# PROGETTO DELLA CENTRALE SOLARE

## "Energia del Panaro"

da 83,2 MWp - Finale Emilia (MO)

## CONTRODEDUZIONI MIC

Figura 2 - Area di progetto, con arretramento

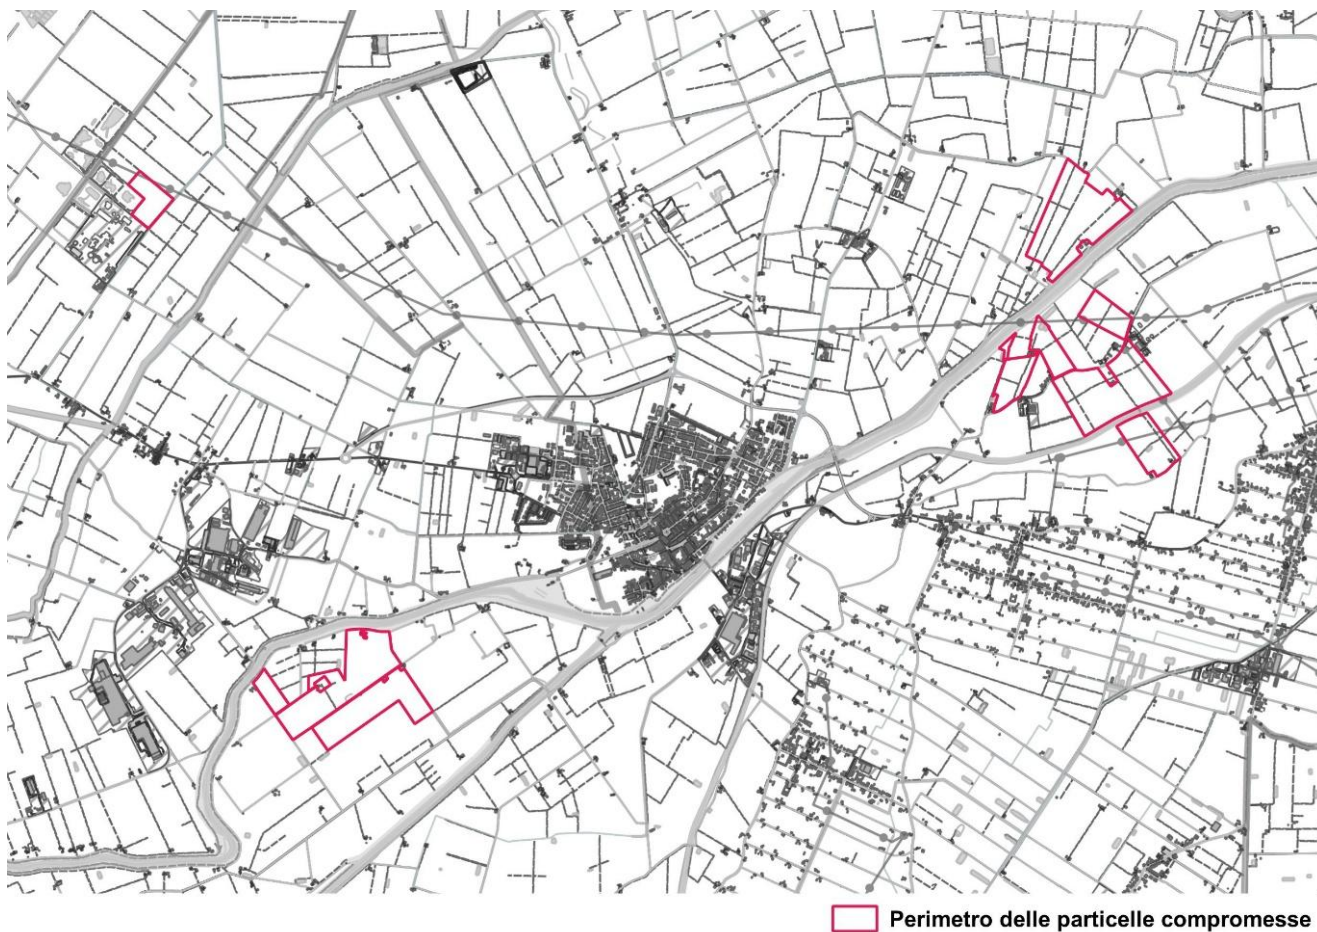
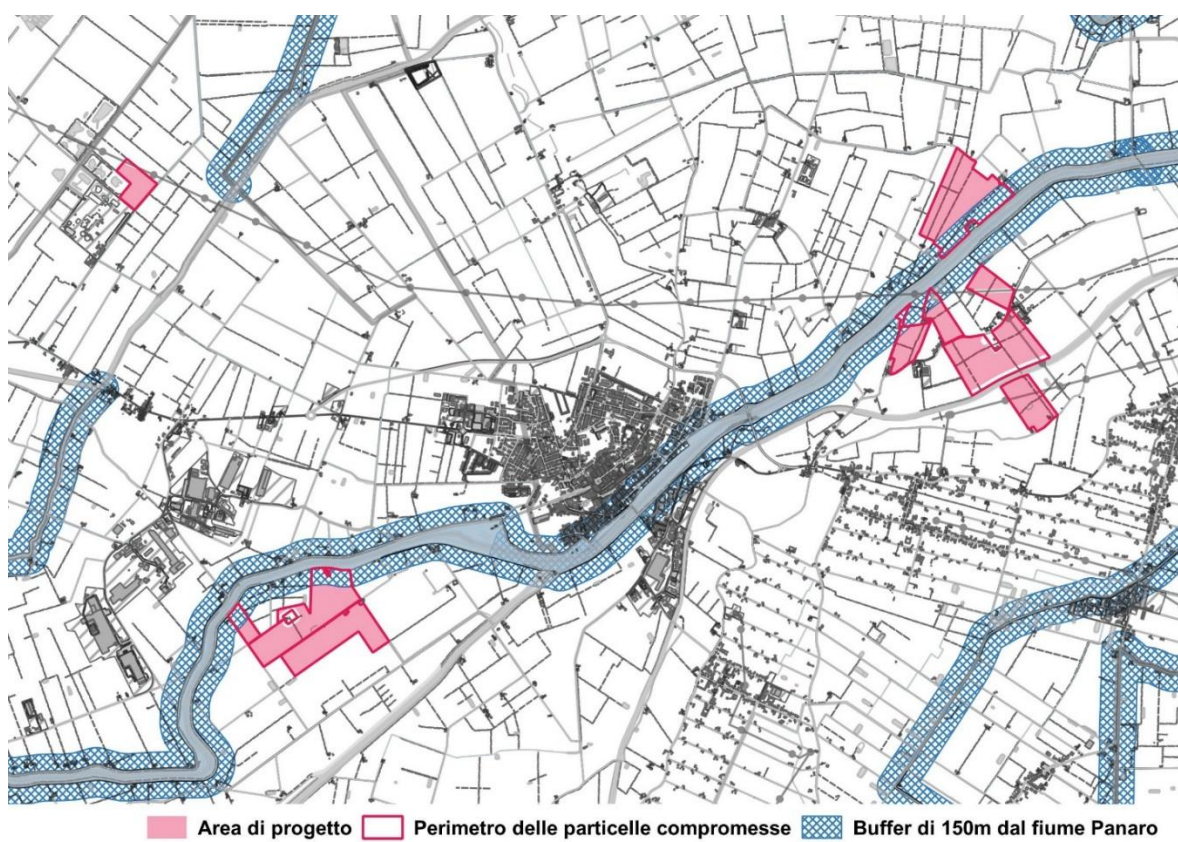
*“Si evidenzia, in primo luogo, che molti dei sottocampi ricadono all’interno dell’area tutelata ai sensi dell’art. 142 c. 1 lett. c del Codice per la presenza del Fiume Panaro”.*

In realtà, il perimetro delle particelle catastali contrattualizzate in parte ricade nei 150 m di tutela del vincolo paesaggistico del fiume Panaro, ma le aree ricadenti nella tutela sono state escluse dalla progettazione. L’area di progetto, come visibile nelle seguenti immagini, non interseca il buffer di tutela.

**Nessuna opera, né impiantistica, né relativa alla mitigazione o a componenti agricole del progetto è coinvolta nel citato vincolo in alcun modo.**

Per maggiori approfondimenti si riallega la tavola **M17\_Layout su vincoli**.

*Figura 3 - Approfondimento delle interferenze con i beni tutelati*

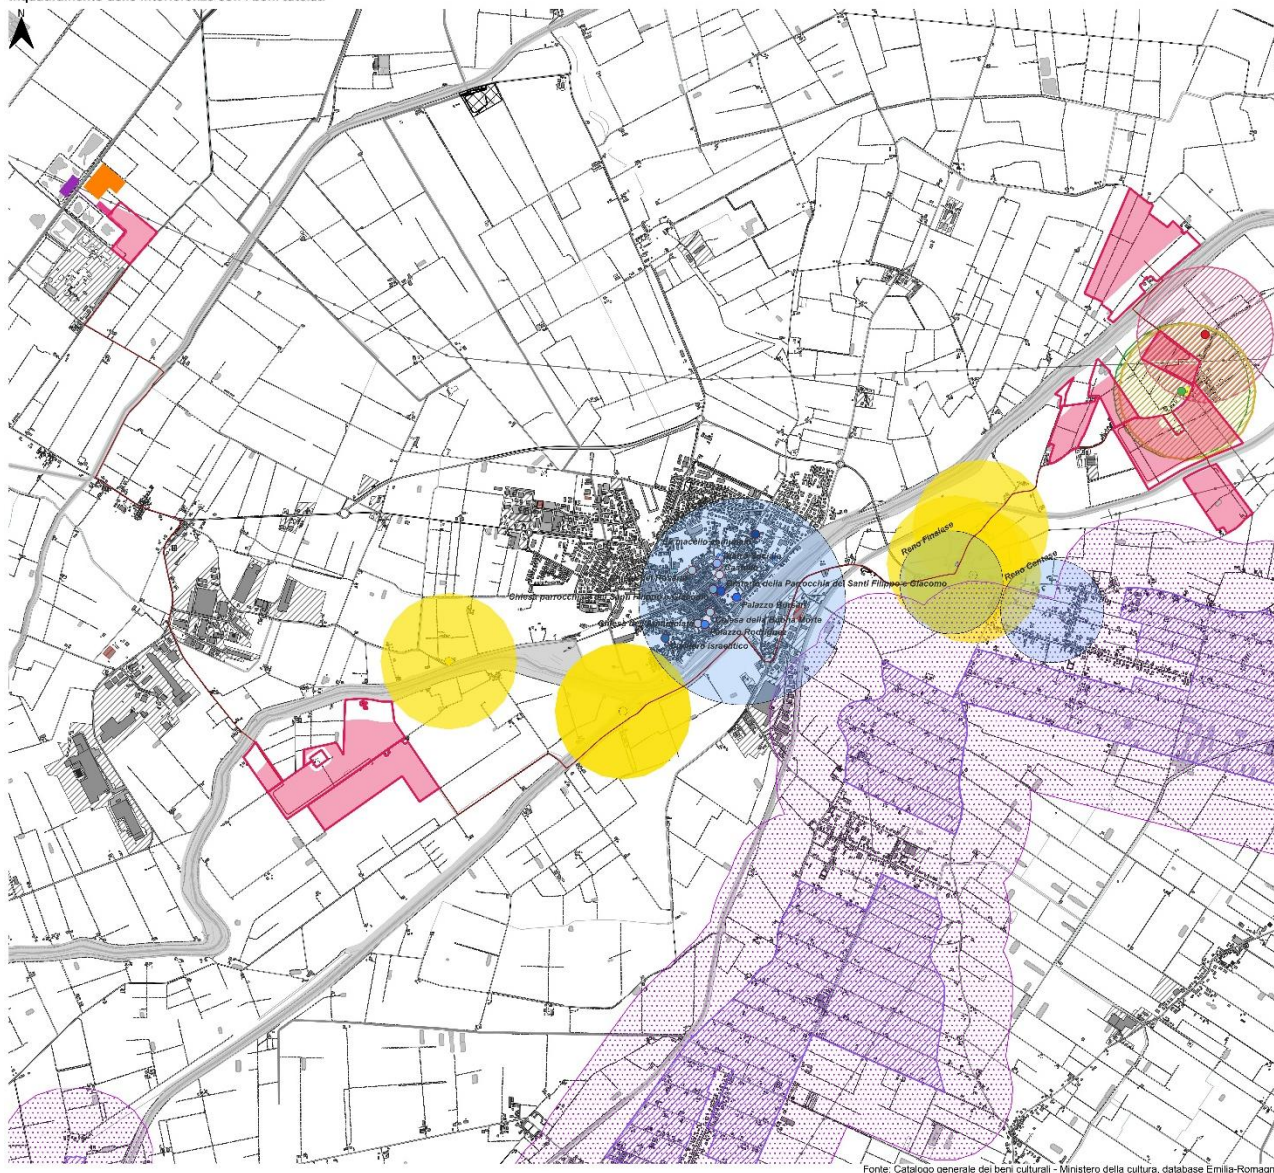
*“Non è del tutto chiaro l’impatto e l’interazione degli interventi con i beni culturali segnalati in premessa e, in particolare, con il Casino dei Vecchi e Oratorio della Beata Vergine del Carmine che verrebbe quasi completamente occluso dai campi fotovoltaici”.*

Come visibile nella Tavola “**C02\_ Approfondimento delle interferenze con i beni tutelati**” il progetto “Energia del Panaro” risulta essere fuori dai buffer dei 500 m generati dai beni sopracitati, ad esclusione dei beni:

- Casino dei vecchi,
- Oratorio della Beata Vergine del Carmine (DDR del 12/07/2013),
- dell'Oratorio campestre (tutelato Ope Legis).

Per quanto concerne l'approfondimento richiesto sul Casino dei vecchi e Oratorio della Beata Vergine del Carmine, i due beni tutelati risultano essere già parzialmente schermati alla vista dalla vegetazione esistente all'interno dello stesso lotto dei beni, e dal filare di pioppi esistenti.

Figura 14 - Sezioni territoriali

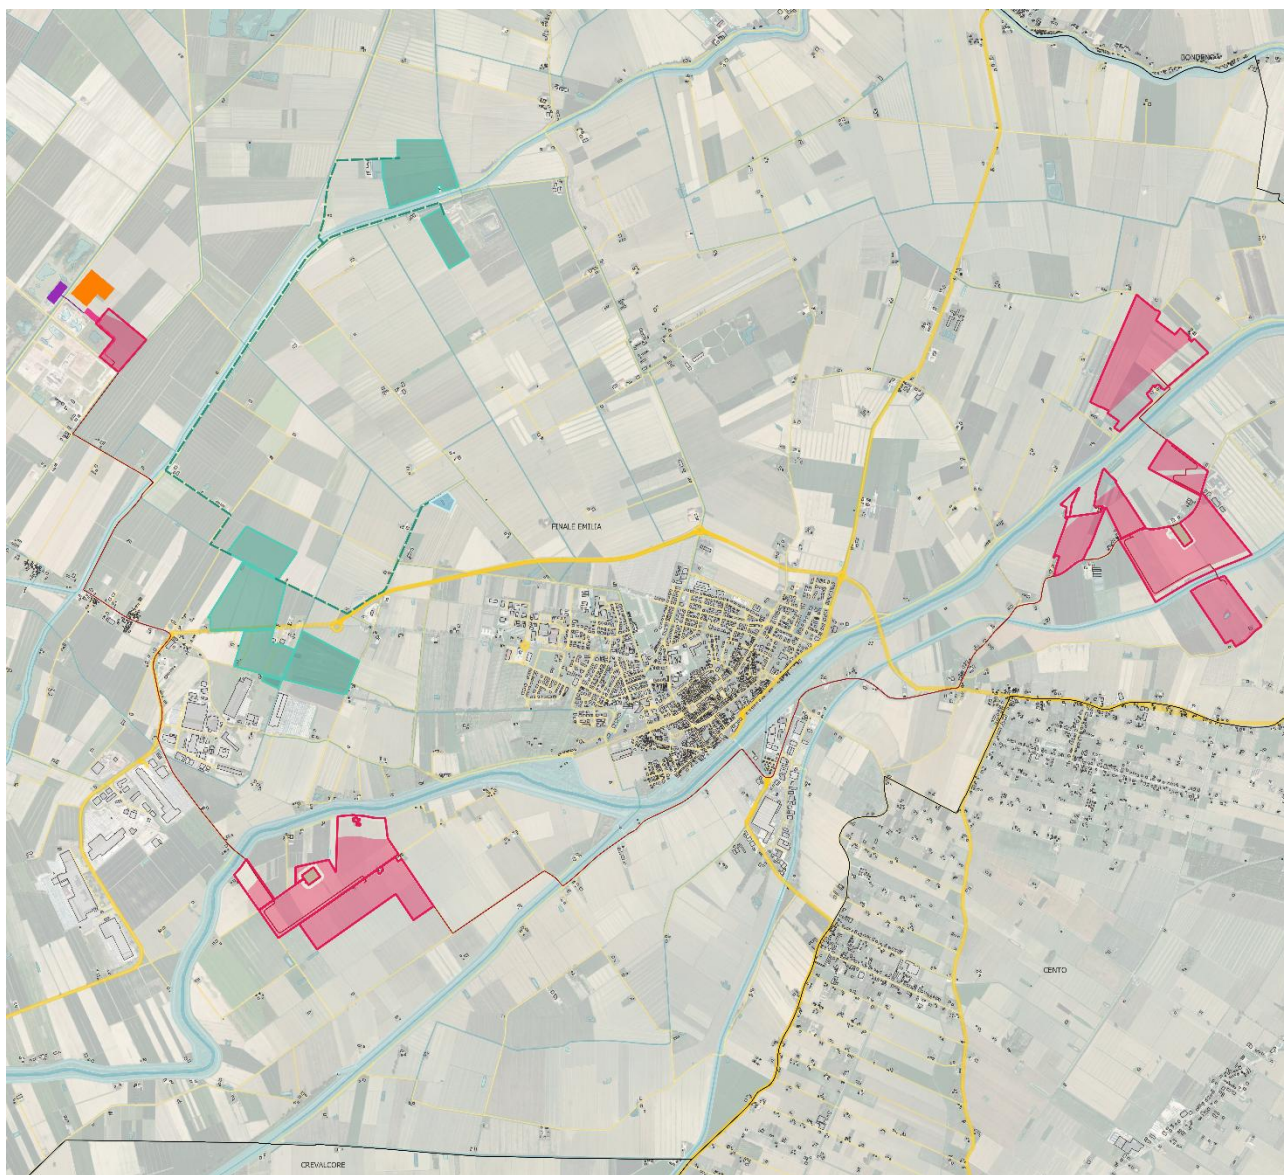
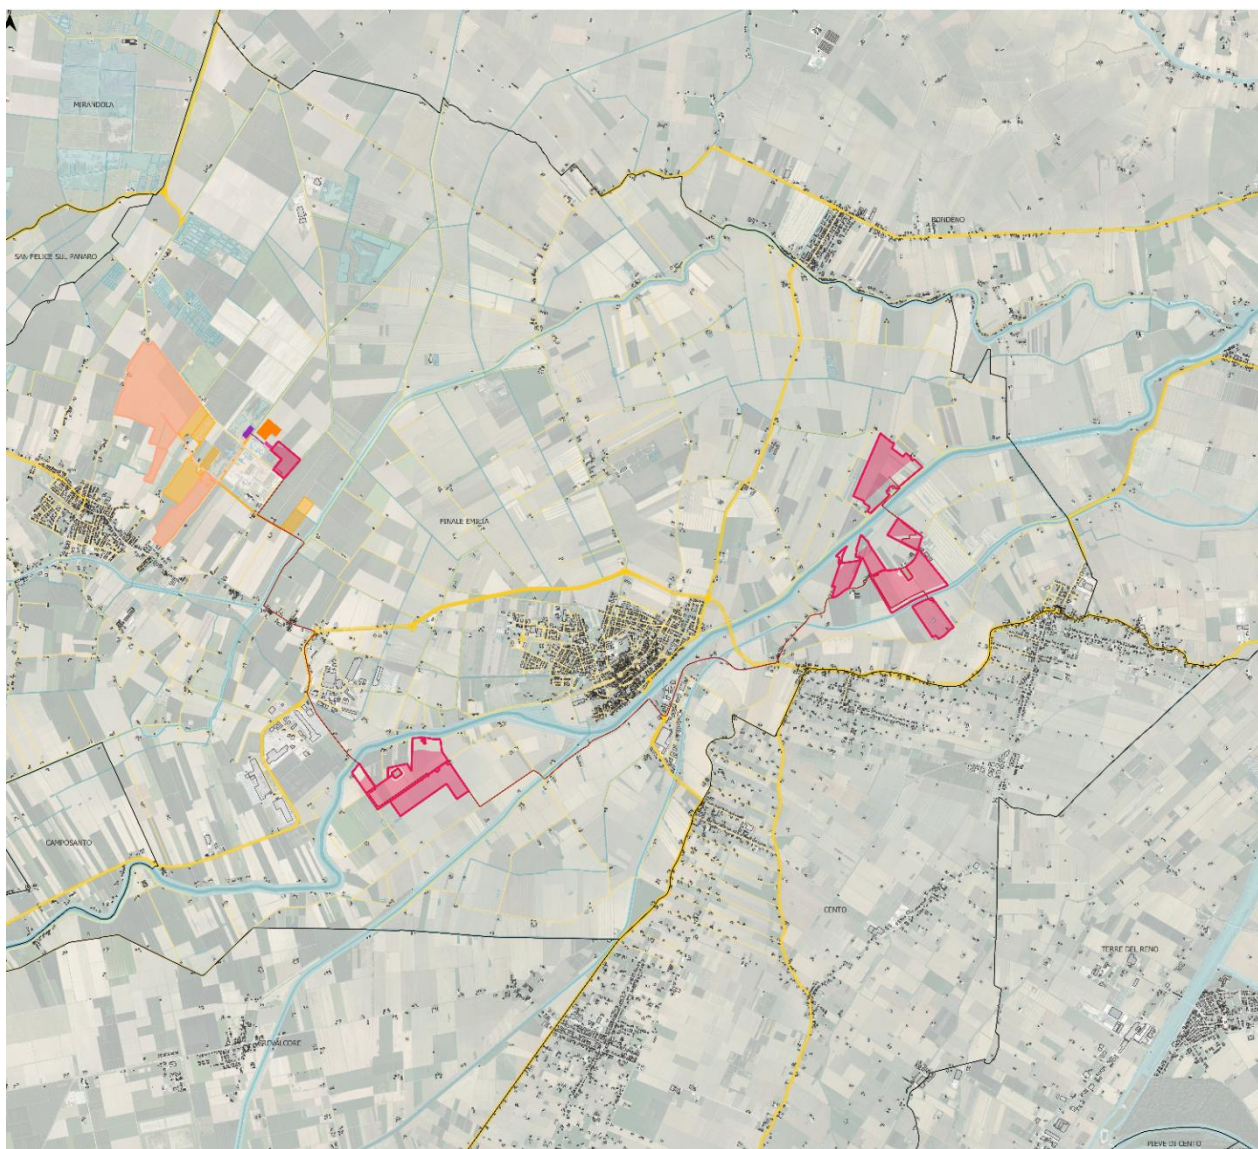
*“Sotto il profilo progettuale, le analisi svolte sulla presenza di ulteriori campi di produzione di energia rinnovabile già realizzati, autorizzati o in corso di autorizzazione non approfondiscono in maniera chiara eventuali rilevanze sull’impatto paesaggistico del nuovo intervento”*.

**Il progetto** è molto vicino alle piastre ad Ovest e a Nord-Ovest del nostro progetto. La distanza minore che intercorre tra i due è 1,2 km.

Nelle sezioni territoriali si vede chiaramente come la presenza dell'argine e del diversivo schermino la visibilità tra i due impianti. Più sensibile è il punto della sezione 6, ma ricordiamo che ci troviamo in un'area industriale, esterna dai centri abitati, vicino alla stazione elettrica esistente di cui è previsto un ampliamento e adiacente allo zuccherificio.

Figura 18 - C07 Tavola dell'intervisibilità

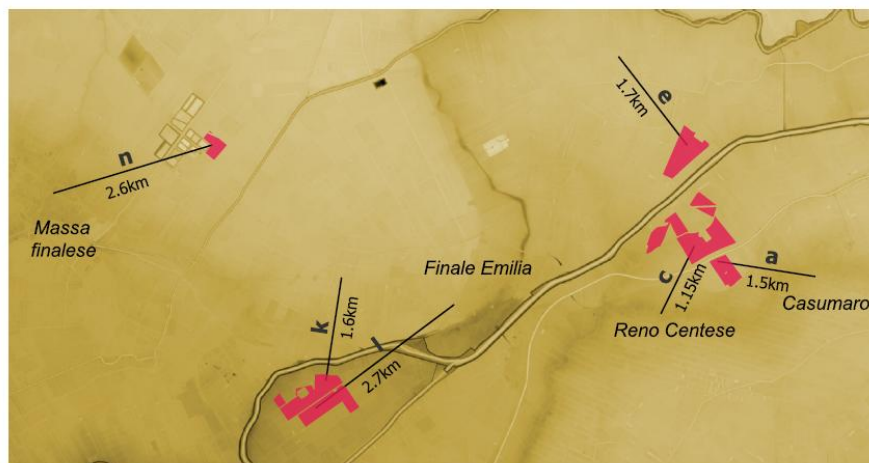
*“la documentazione non favorisce le valutazioni, a livello preliminare, sugli eventuali effetti negativi rispetto alla percezione dell'intervento a scala urbana e paesaggistica anche in rapporto alla vicinanza al fiume Panaro, elemento territoriale e paesaggistico di particolare rilevanza”.*

Per rispondere all'osservazione è stata svolta un'analisi su base GIS.

Dall'analisi del DEM (Digital elevation model), quindi del modello digitale che rappresenta l'andamento altimetrico del territorio, si evince che questo è prettamente pianeggiante, ad eccezione dei due argini che attraversano il progetto.

- Il primo, quello del fiume Panaro, raggiunge un'altezza di 7 m, fungendo così **da efficace barriera visiva**.
- Il secondo, quello del suo canale, è alto all'incirca 2 m.

Questo fa sì che si venga a creare una barriera naturale tra le piastre di progetto e il centro di Finale Emilia. Considerando le quote del territorio, i punti raffigurati nell'immagine sono gli unici da cui è visibile il progetto. Sono stati quelli maggiormente presi in considerazione nella fase di progettazione delle fasce di mitigazione.
